Dodatek č. 15
ke Smlouvě o dílo ze dne 6. 8. 2021
č. smlouvy objednatele: DS2121/04760

dodatek č. 15 ke smlouvě o dílo ze dne 6. 8. 2021, ve znění předešlých dodatků, která byla uzavřena s vybraným dodavatelem veřejné zakázky na stavební práce s názvem „Oblastní nemocnice Jičín – Novostavba pavilonu „A“ pro laboratoře a onkologii“

ZMĚNOVÝ LIST					127	
Změna ZTI, VZT a RTCH						
Stavba:		Oblastní nemocnice Jičín – Novostavba pavilonu „A“ pro laboratoře a onkologii				
Objekt:		SO 01 PAVILON A				
Předkládá:		Geosan Group a.s.			Datum: 30.11.2023	
Odesláno / předáno:		Přílohy / počet listů				
poštou		1) Položkový rozpočet změny			4 listů	
e-mailem		2) Projektové podklady			listů, výkresů	
osobně		3) Fotodokumentace a ostatní přílohy			22 listů	
1 Technický popis změny:

VZT ZAŘÍZENÍ V ENERGOBLOKU

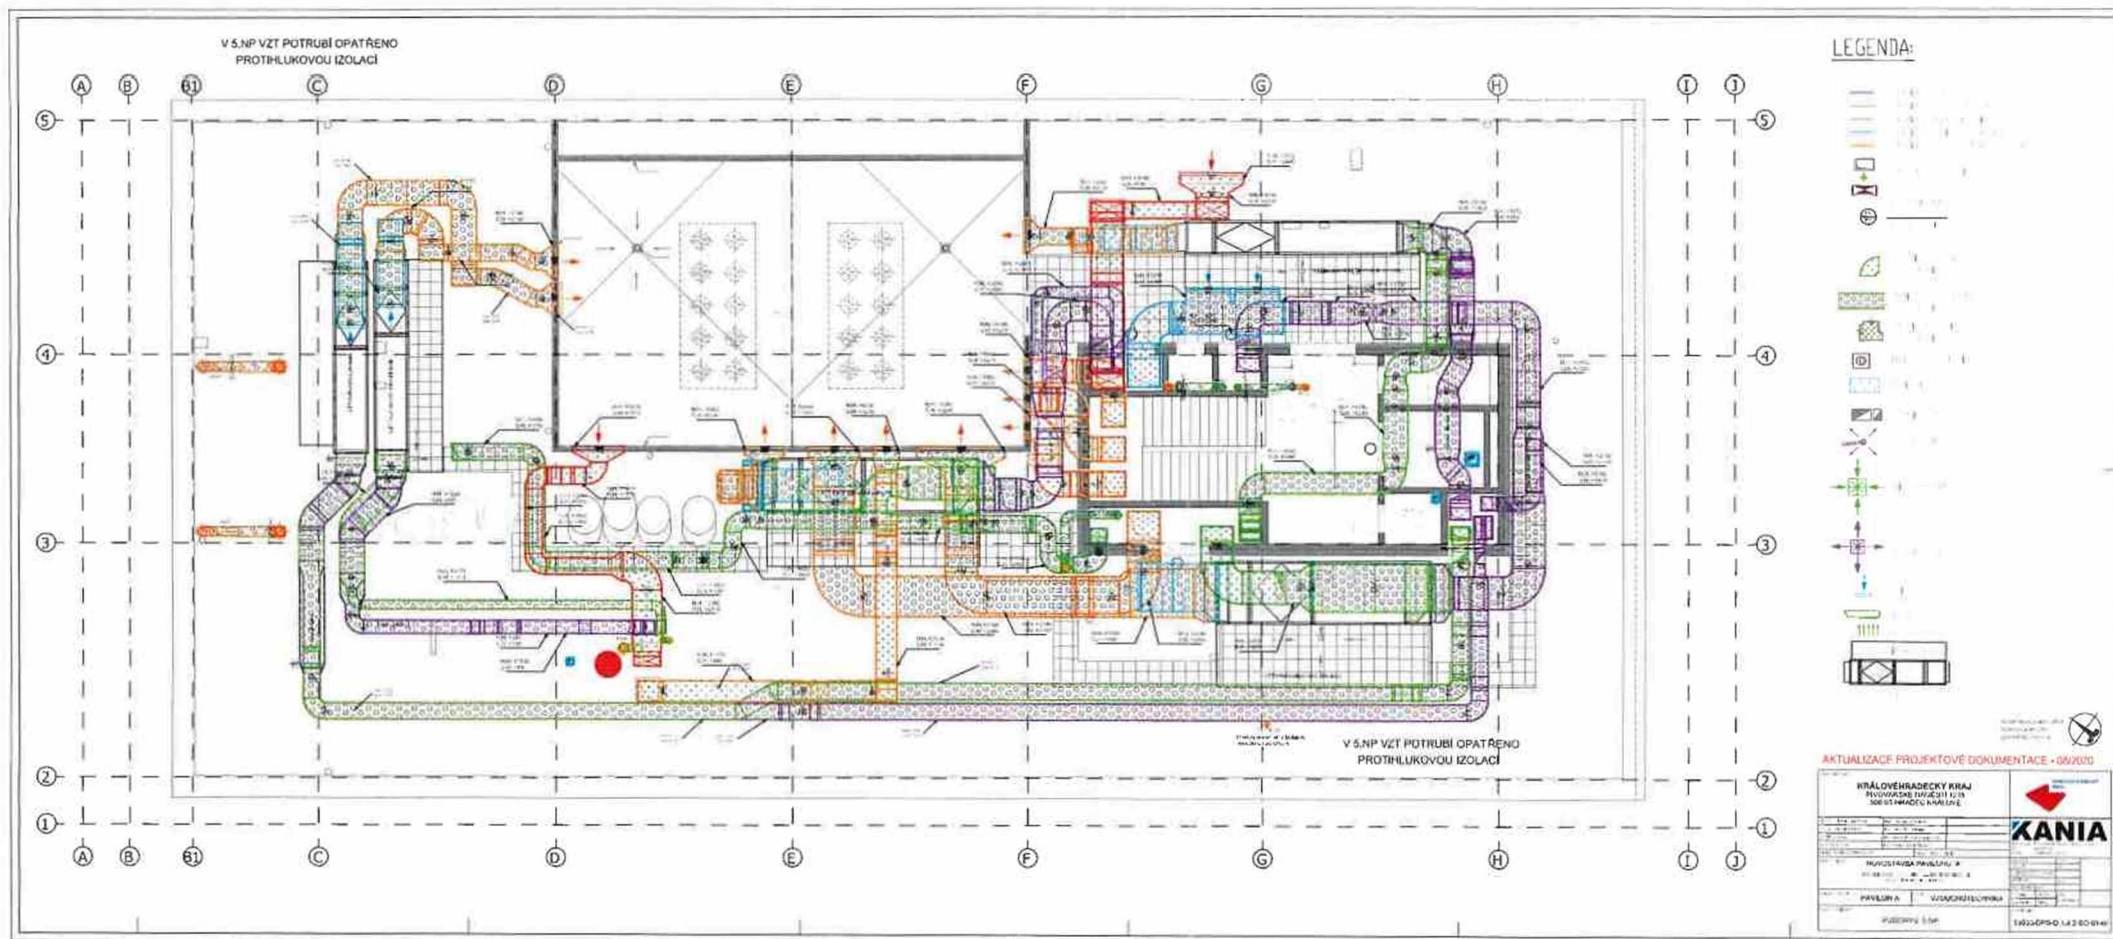
VZT - ÚPRAVA ENERGOBLOKU - Posun ventilátorů pro odvětrání TRAFO								
							5 300,70	
36	K	VZT1.35	Čtyřhranné VZT potrubí z pozinkovaného plechu sk.I - tvarovky - Oblouk 630 x 250, R50 , 90°, 3ks	m2	5,280	501,96	2 650,35	CS VLASTNÍ
36	K	VZT1.35	Čtyřhranné VZT potrubí z pozinkovaného plechu sk.I - tvarovky - Oblouk 630 x 250, R50 , 90°, 3ks	m2	5,280	501,96	2 650,35	CS VLASTNÍ
VZT - Vyčištění stávajícího sacího potrubí VZT a sacích tlumičů pod podestou ŘEDITELSTVÍ NEMOCNICE								
							27 360,00	
36	K		Demontáž buňkových tlumičů hluku	ks	12,000	600,00	7 200,00	CS VLASTNÍ
36	K		Vyčištění buňkových tlumičů hluku	ks	12,000	900,00	10 800,00	CS VLASTNÍ
N	K		Zpětná montáž buňkových tlumičů hluku	ks	12,000	780,00	9 360,00	CS VLASTNÍ
VZT - Navýšení ventilátoru pro odtah digestoře A.S.33 z 500m3/h na 1200 m3/h dle vydané revize Zdravotnické technologie z 04/2022								
							26 165,24	
N		VZT 4.1a	Ventilátor z vodivého plastu napojený na nerezové potrubí do prostředí s nebezpečím výbuchu	ks	1,000	26 165,24	26 165,24	CS VLASTNÍ

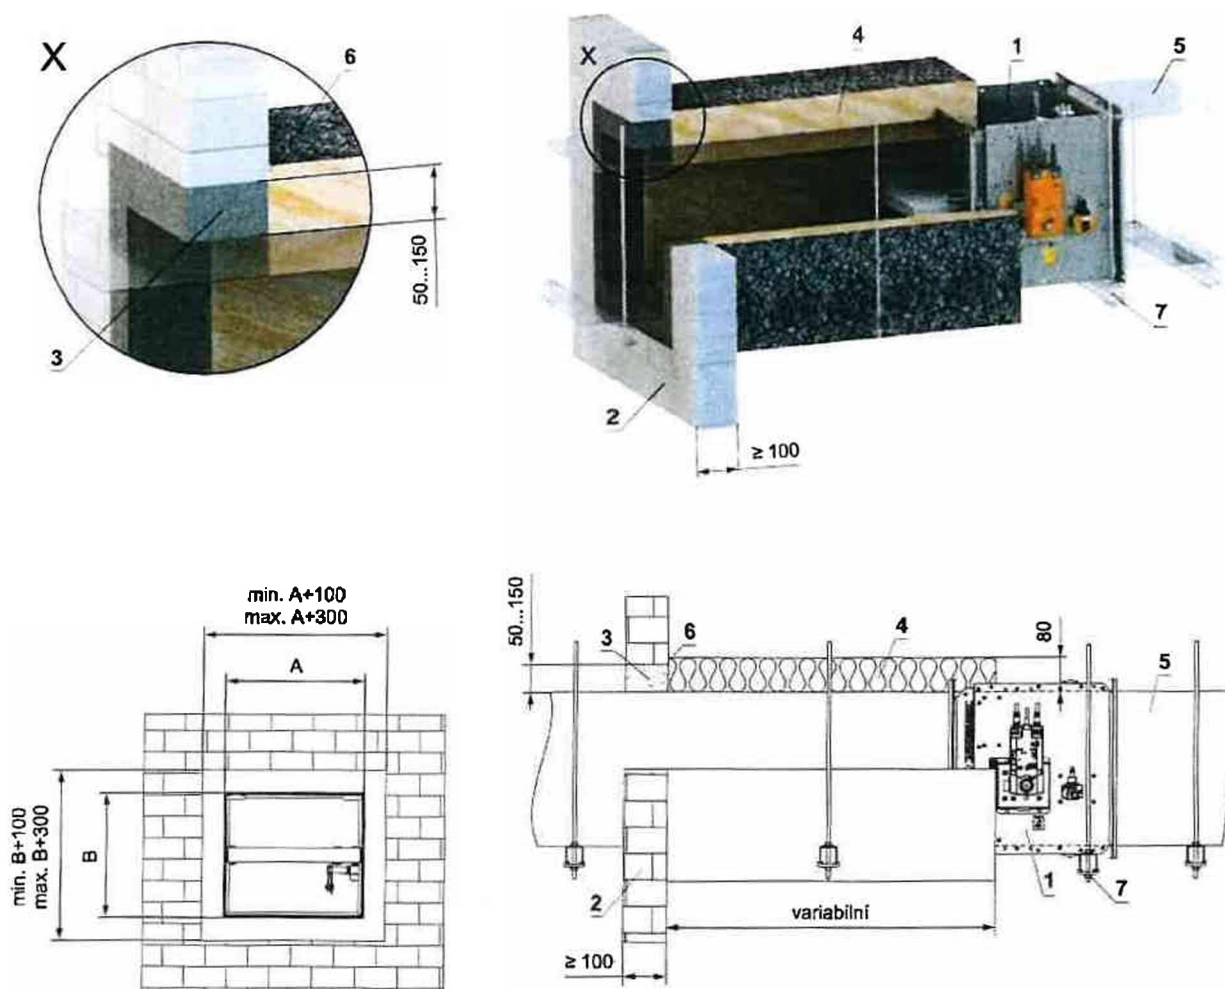
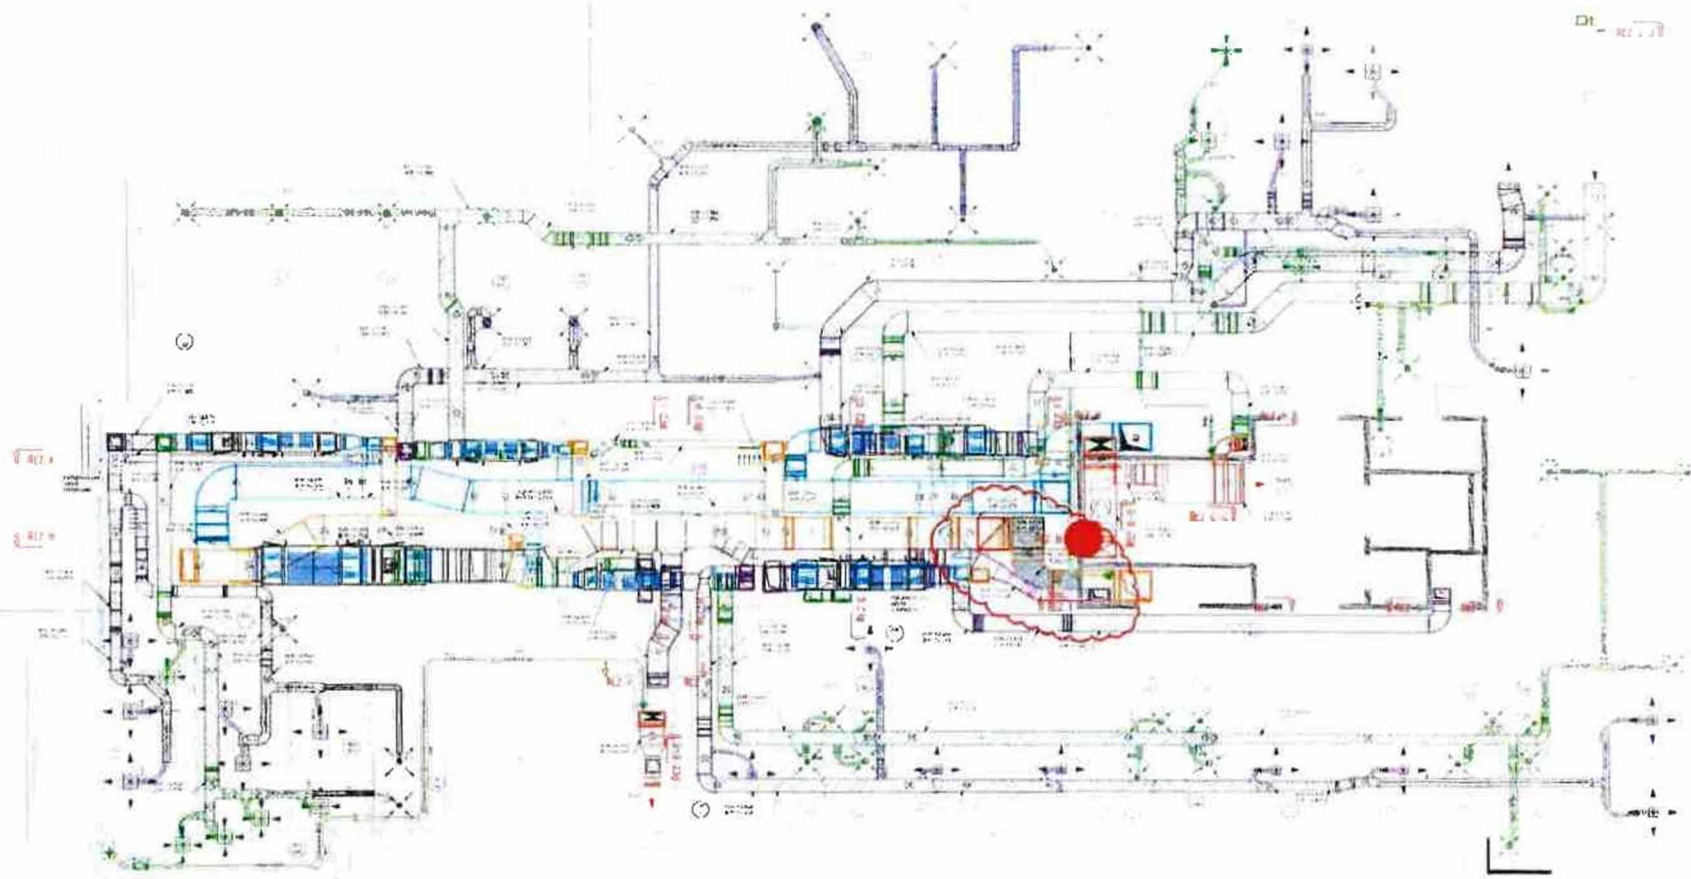
VZT - Doplnění požární klapky ve strojovně VZT 1.PP před výfukovou šachtu IS2 z důvodu překročení maximálních rozměrů požární izolace 1250 x 1000 (rozměry potrubí 1500 x 1000)								
							29 722,00	
N	K		Požární klapka 1500 x 1000.40 ovládání servopohonem 230V	ks	1,000	22 042,00	22 042,00	CS VLASTNÍ
N	K		Požární izolace ISOVER Ultimate Protect Slab 4.0 Alu1	m2	5,000	1 536,00	7 680,00	CS VLASTNÍ
VZT - Doplnění anemostatu VZT do čistých prostor m.č. A.4.44								
							13 338,84	
479	K	VZT28.10	Regulátor variabilního průtoku vzduchu se servopohonem 200-bez komunikace-Vstř=620m3/h + 10%, 0-10V	ks	1,000	7 327,33	7 327,33	CS VLASTNÍ
511	K	VZT28.42	Potrubí ohebné tepelně izolované, vč. příslušenství DN250	bm	2,000	92,87	185,74	CS VLASTNÍ
196	K	VZT7.12	Vířivý anemostat pro přívod vzduchu, vč. připojovacího boxu s možností regulace průtoku, rozměr DN250	ks	1,000	1 622,77	1 622,77	CS VLASTNÍ
			Nástavec DN 250 na čtyřhranné potrubí	ks	1,000	1 877,00	1 877,00	CS VLASTNÍ

Doplnění napojení klapky v 1.PP strojovna VZT

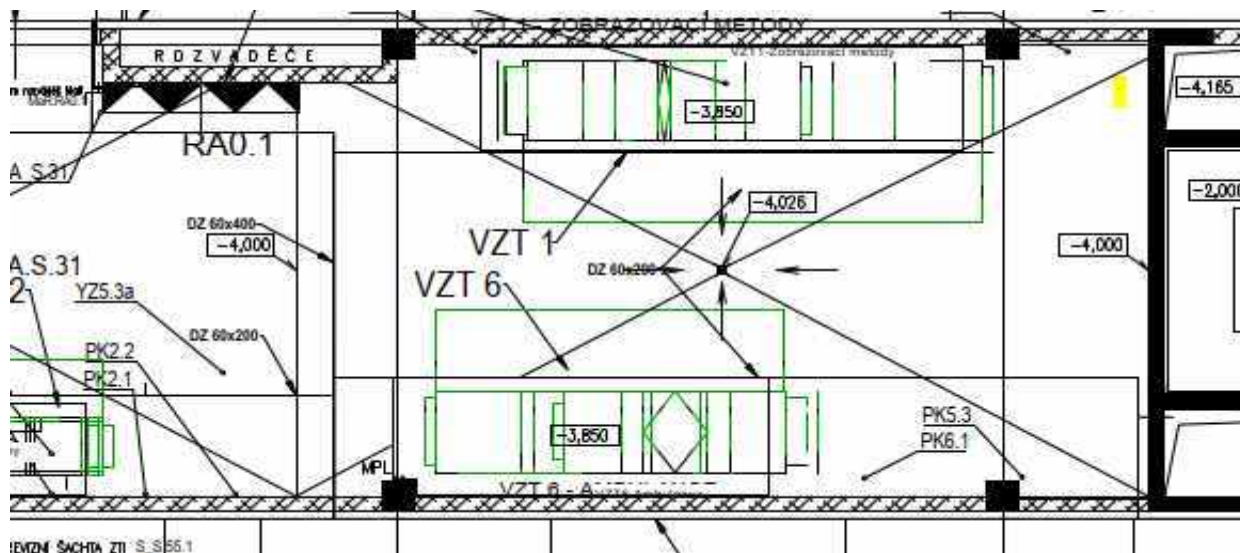
1.1 Popis původního řešení:						
Nebylo v PD						
1.2 Popis nového řešení:						
Doplnění napojení klapky v 1.PP strojovna VZT Doplnění čidla teploty Doplnění regulátoru průtoku místnost č. 4.44 Změna umístění zvlhčovače Dodávka snímače tlakové difference Doplnění chybějící výměry topného kabelu Doplnění stožáru veřejného osvětlení doplnění žlabů do instalačního kanálu						
2 Zdůvodnění změny:						
Jedná s o úpravy plynoucí z výstavby a nepřenesení změn PD VZT do PD MaR, doplnění chybějících napojení, posuny nebo posílení na správnou hodnotu. Doplnění napojení klapky v 1.PP strojovna VZT - chybí v PD Doplnění čidla teploty - nutné pro spuštění DAIKUNu - chybí v PD Doplnění regulátoru průtoku místnost č. 4.44 - chybí v PD Změna umístění zvlhčovače - Hygrosstat a čidlo vlhkosti a teploty musí být umístěny vedle sebe a v těsné blízkosti zvlhčovače Doplnění chybějící výměry topného kabelu - chybělo v PD Doplnění stožáru veřejného osvětlení - v rámci provádění záporového pažení musela být odstraněna lampa veřejného osvětlení Doplnění kabelových žlabů - na základě nevhodného prověšení kabelů bude kabeláž umístěna do kabelových žlabů

hygrostat

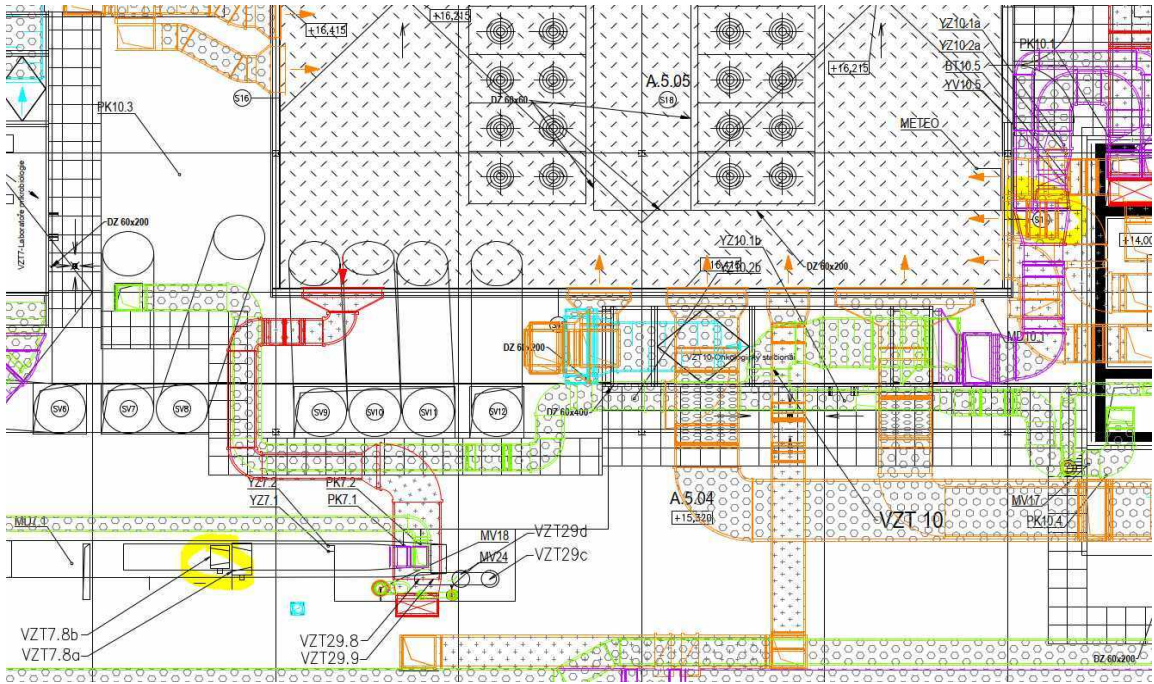
Ad – „upřesnění osazení hygrostatu na VZT9,10 a nyní nově na VZT4“) : - po konzultaci se zhotovitelem doporučuji osadit ji by byl osazen společný- od zvlhčovače a tím možnost falešných poplachů max. vlhkosti.

✓
VÝMĚNA VÁTY 2A XPS 700 18/cs
NOŽIČKAMI V2+

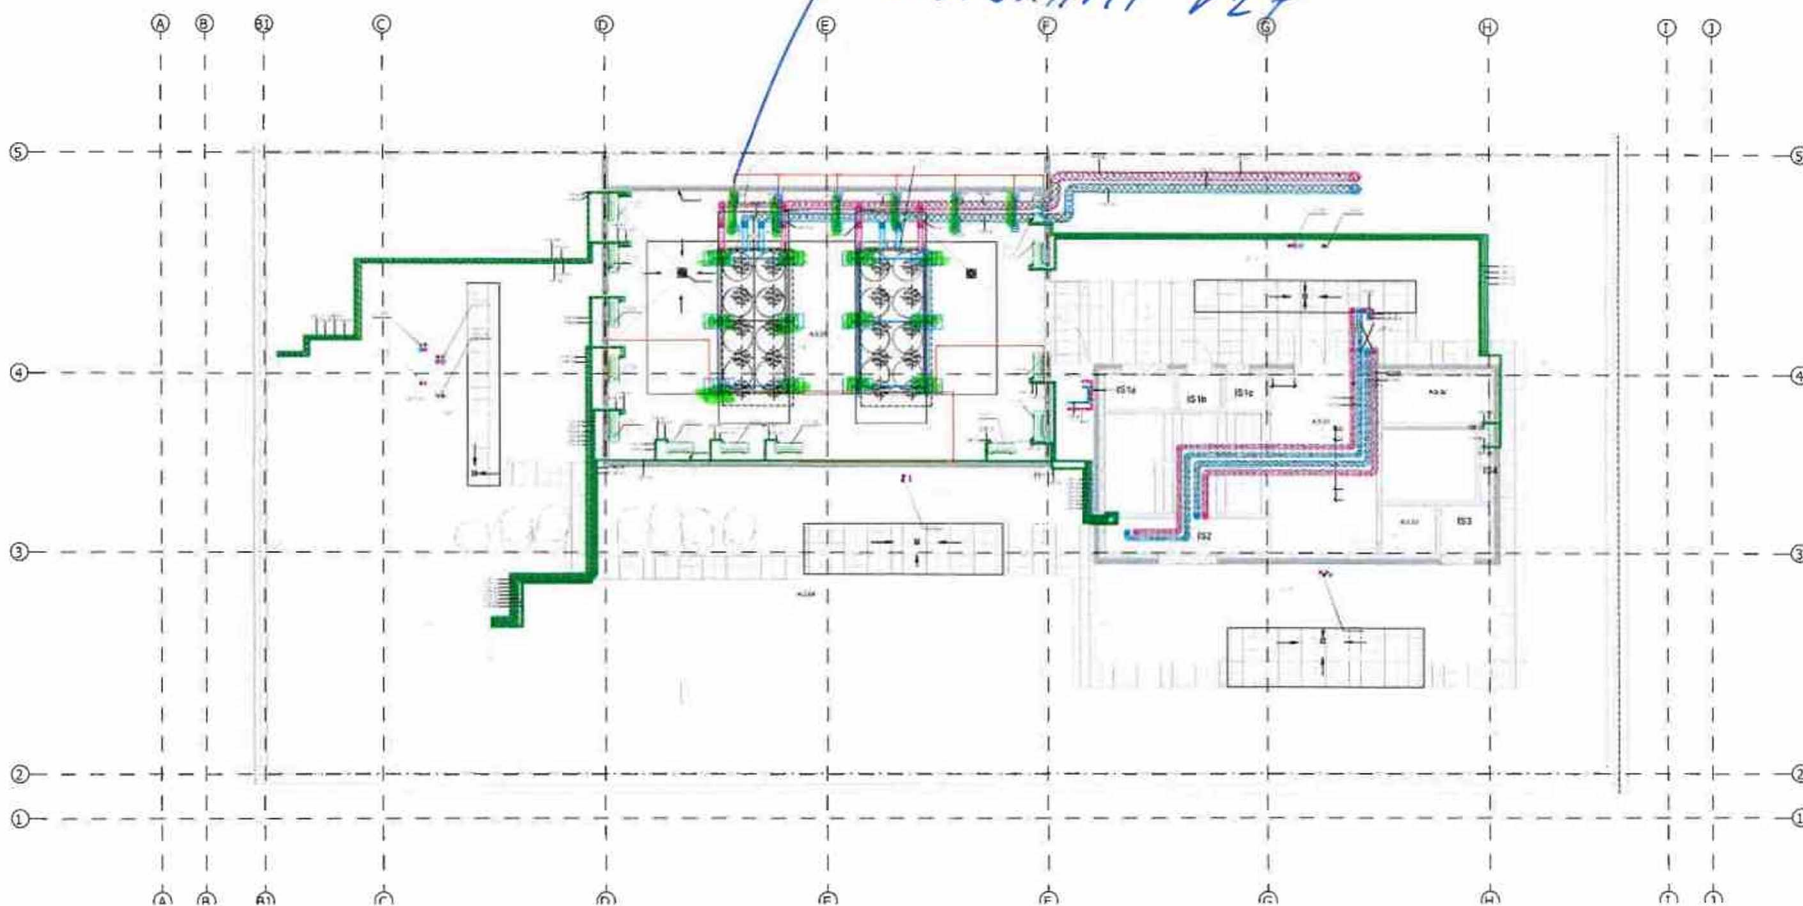
1.2 Popis nového řešení:
Vyztužení skladby pomocí XPS, opláštění potrubí chlazení
Oplechování napojení spojovacího krčku
Rekonstrukce chodníků v parku
Provedení sanace komunikace
Výšková úprava páteřní komunikace
Doplnění dopravního značení
